区長報告第6号

港区立麻布運動場整備工事（人工芝化）請負契約の変更
について

| 7 | 変更理由 | 地中障害物の撤去等に係る追加工事による変更 |

(1) 排水施設の高さ及び幅の変更等

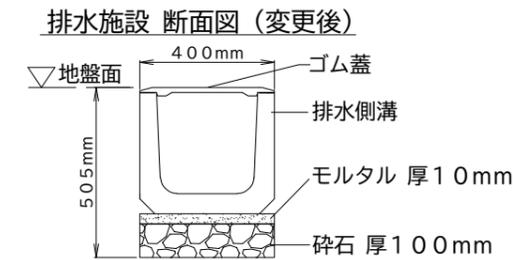
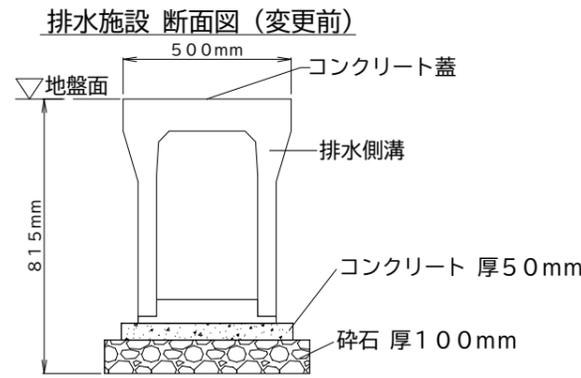
コンクリート構造物が発現したため、排水施設の構造を変更しました。

(3) 土系舗装施工範囲の変更

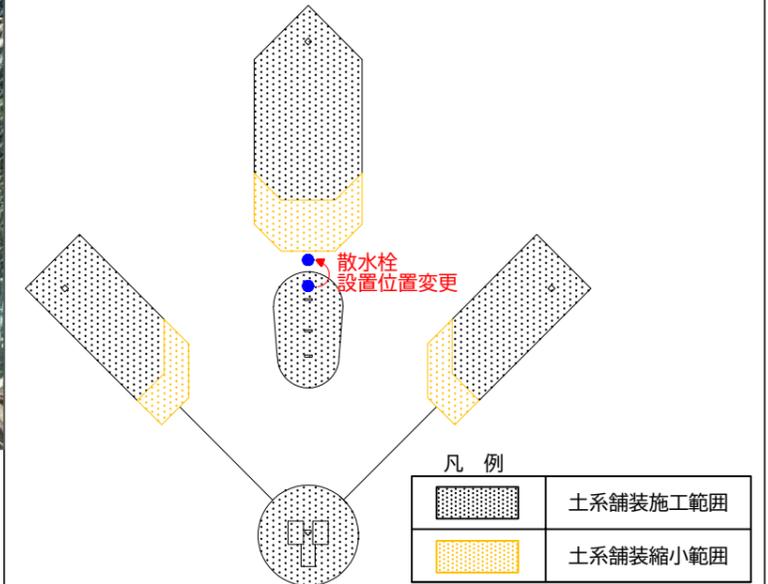
散水栓の設置位置を変更したため、ベース周りの土系舗装範囲を縮小し、人工芝舗装範囲を拡大しました。
